# Projet de centrale photovoltaïque de Thiéblemont-Farémont, Ecriennes, Matignicourt-Goncourt

Mémoire en réponse à l'avis de la Mission Régionale d'Autorité Environnementale Grand-Est  
en date du 14/01/22

*Février 2022*

Figure 7 Calcul des économies en CO2/kwh pour le photovoltaïque

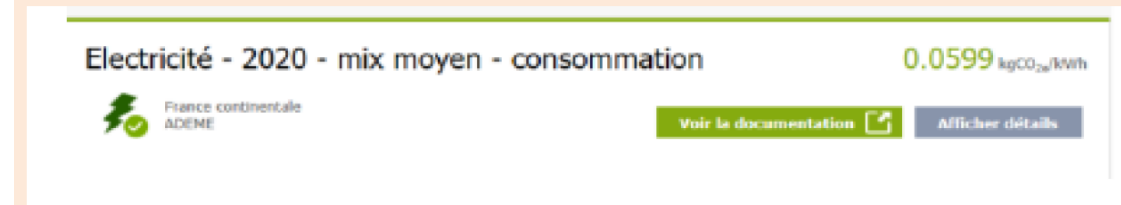
« L'Autorité environnementale recommande au pétitionnaire de compléter son dossier par :

- la méthodologie pour arriver au calcul d'émissions de CO<sub>2</sub> ;
- un bilan des émissions de GES qui s'appuie sur une analyse du cycle de vie de ses composants (les calculs devront s'intéresser aux émissions en amont et en aval de l'exploitation du parc). Ainsi, les émissions résultantes de la fabrication des panneaux photovoltaïques (notamment l'extraction des matières premières nécessaires, de l'acquisition et du traitement des ressources), de leur transport et de leur construction sur site, de l'exploitation du parc et de son démantèlement final sont également à considérer ;
- l'estimation du temps de retour de l'installation au regard de l'émission des gaz à effet de serre ;
- une analyse complète des impacts positifs de son projet ;

Par ces données, le porteur de projet estime une économie de 78 tonnes de CO<sub>2</sub> par an pour une consommation de 3 337 foyers (avec chauffage) soit 7 442 personnes. Ce calcul s'appuie sur les chiffres de l'ADEME de 2021 (Agence de l'Environnement et de la Maitrise de l'Energie) prenant en compte l'analyse du cycle de vie complet de l'énergie photovoltaïque avec le mix énergétique français (et non Européen). Dans ces conditions, l'hypothèse de cette étude est largement pessimiste en CO<sub>2</sub> puisque le bilan carbone du mix énergétique français est déjà assez bas en raison de la grande part qu'occupe l'énergie nucléaire. A noter que les données ont été mises à jour depuis la publication de l'étude d'impact. En actualisant les chiffres, une économie de 225 tonnes de CO<sub>2</sub> par an pour une consommation de 3 514 foyers (avec chauffage) soit 7 836 personnes

La production annuelle d'électricité est estimée à 15,9 GWh pour ce projet, il en découle des conclusions sur les émissions de gaz à effet de serre et une équivalence de consommation électrique par foyer.

Figure 8 Synthèse des masques visuels

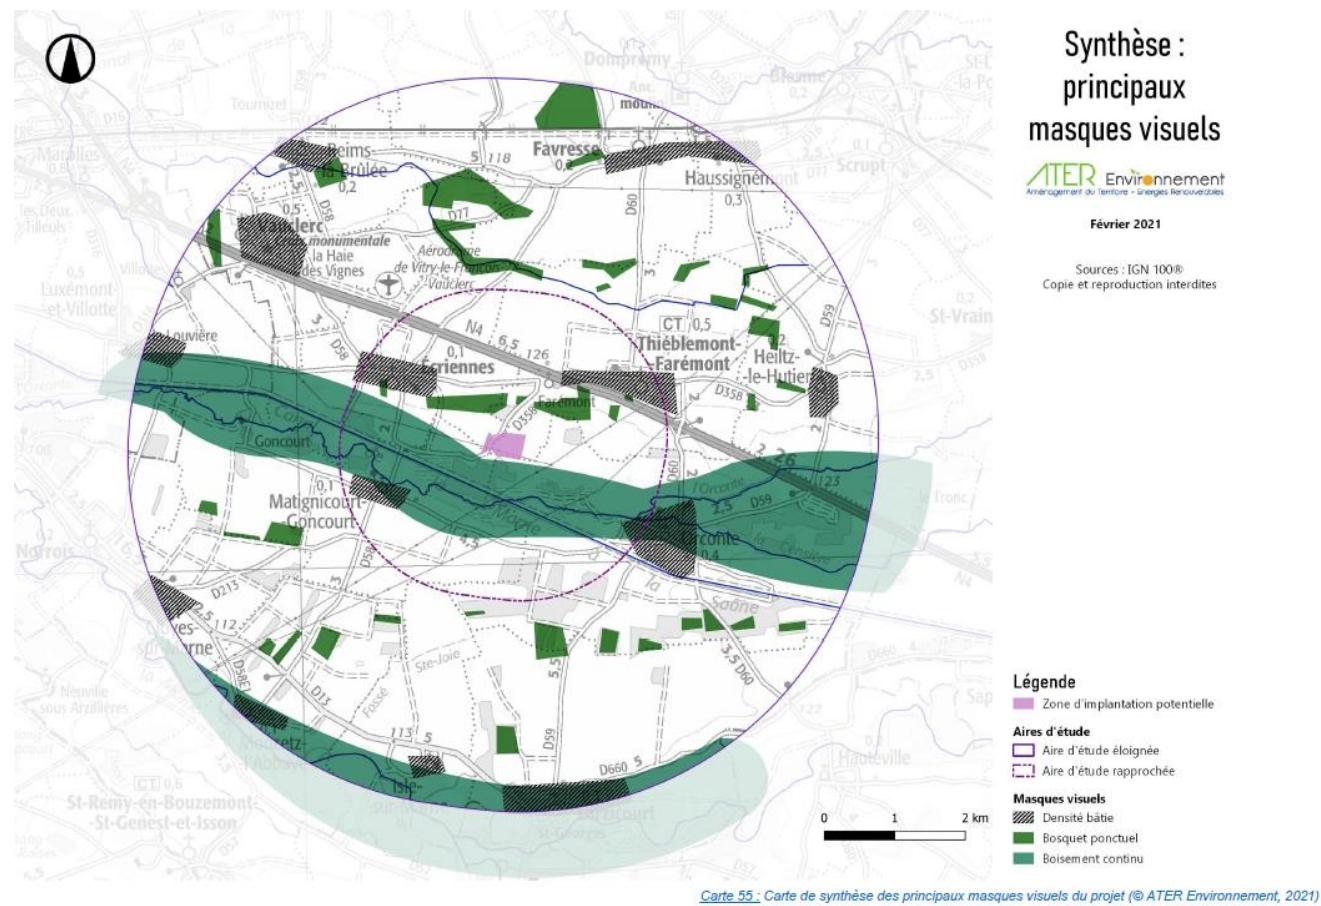
« L'Ae recommande au pétitionnaire le respect des prescriptions suivantes :

- le cordon boisé ou haie qui ceinture le projet doit être maintenu durant toute la durée de vie de la centrale, et entretenu afin de préserver son rôle de filtre visuel ;
- les équipements annexes (clôtures, postes de livraison, postes de transformation, portails) devront être de teinte conforme aux couleurs stables du paysage, allant du gris au brun sauf à ce qu'ils soient implantés à proximité immédiate de végétation arbustive ou arborée. »

La haie de 154 ml qui est prévue dans l'étude d'impact (A1) sera maintenue sur l'ensemble de la durée de vie du projet. Un entretien spécifique est prévu pour « les 4 premières années puisqu'il s'agit de la période la plus à « risque » pour obtenir une haie fonctionnelle » p137.

Pour rappel, l'analyse du bureau d'étude ATER Environnement en charge de l'étude paysagère n'a pas jugé nécessaire d'intégrer une haie périmétrale sur le pourtour du projet en raison des masques visuels qui borde la zone.

Concernant les équipements annexes, l'étude d'impact précise que « les dispositifs techniques (postes de livraison, poste de transformation) et séparatifs (clôtures, portail) devront, dans la mesure du possible, s'approcher des teintes caractéristiques des paysages alentours. Des gammes de verts désaturés sont à privilégier pour ces éléments (ex. : RAL6005-Vert). Cette continuité visuelle permettra d'apprécier visuellement le projet comme appartenant à un ensemble cohérent » p240.

En réponse à cet avis, les éléments techniques du projet seront de teinte 7005 – gris souris afin d'être conforme aux éléments stables du paysage.
